改善箇所説明図

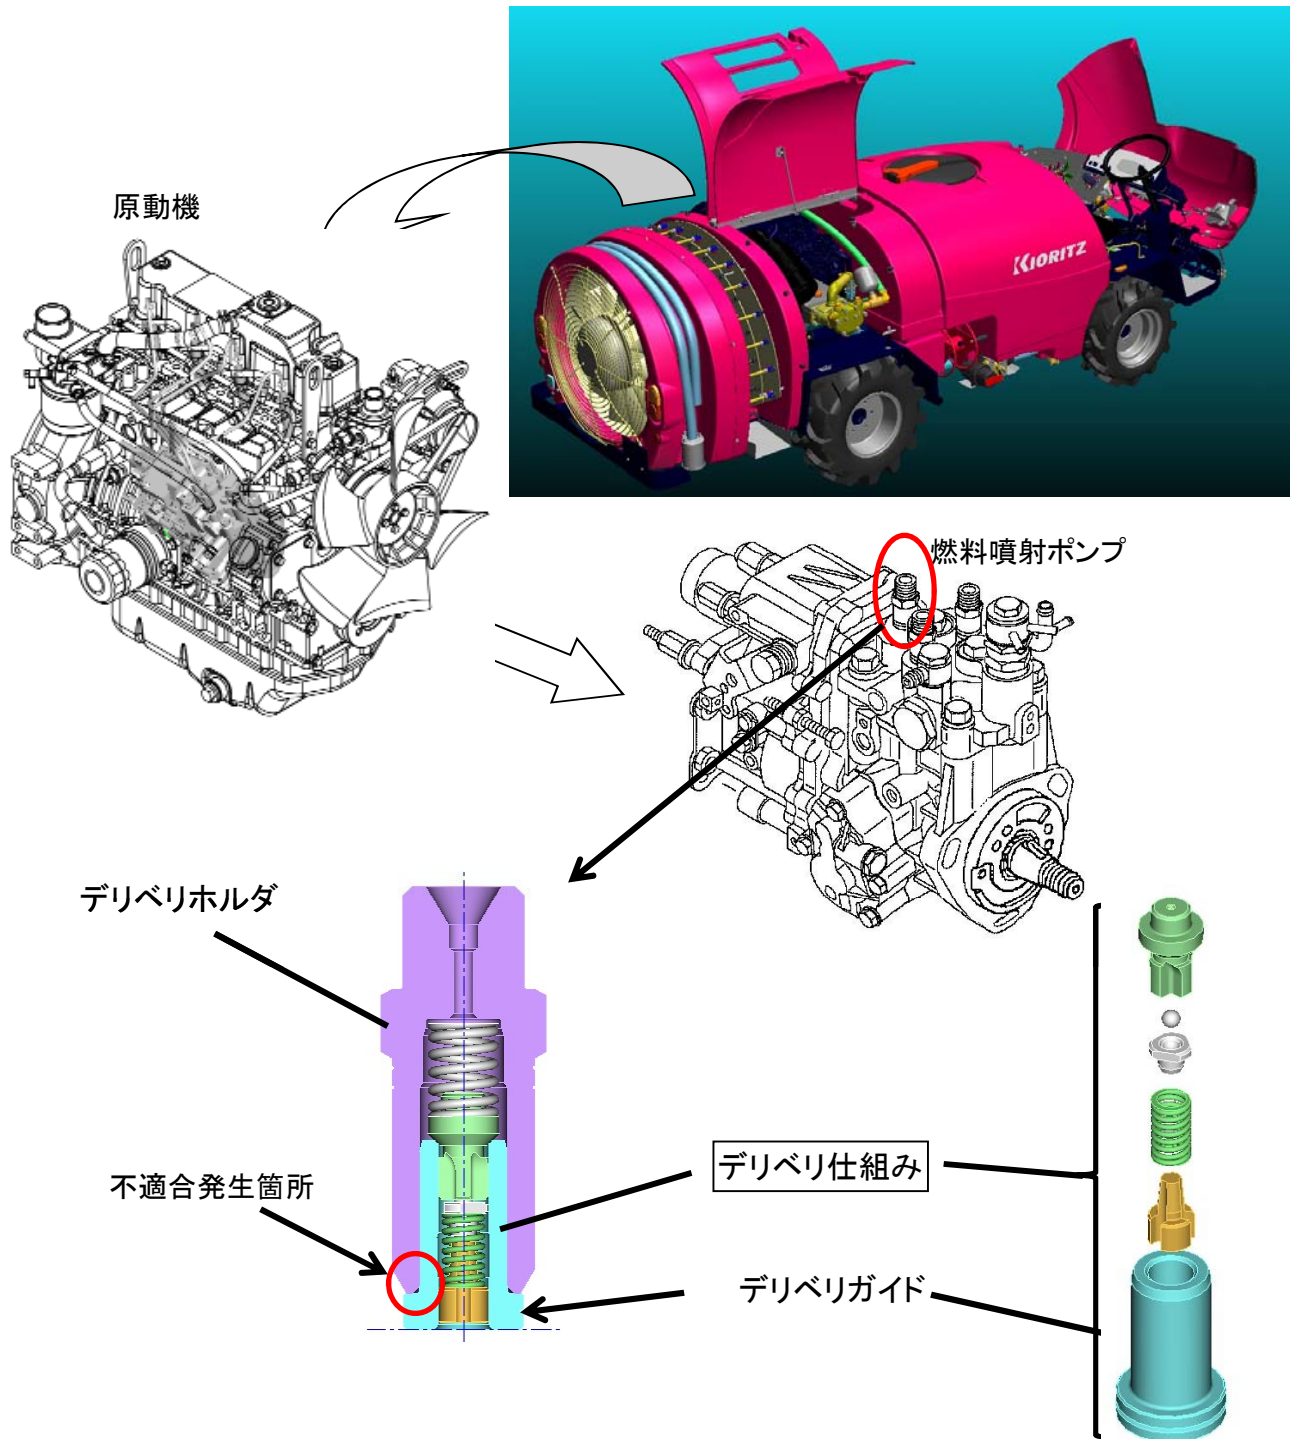
不具合発生箇所

原動機の燃料噴射ポンプにおいて、デリベリホルダ内部のデリベリガイドの熱処理が不適切なため、シール部に初期亀裂が発生しているものがある。そのため、そのままの状態で使用を続けると、当該初期亀裂が進展し燃料漏れが発生するおそれがある。

全車両、良品のデリベリガイドを組込んだデリベリ仕組みと交換する。

交換部品を示す。

燃料噴射ポンプハイドロリックヘッド取付ボルトに、緑色のペイントを塗布する。

緑色のペイントを塗布するボルト
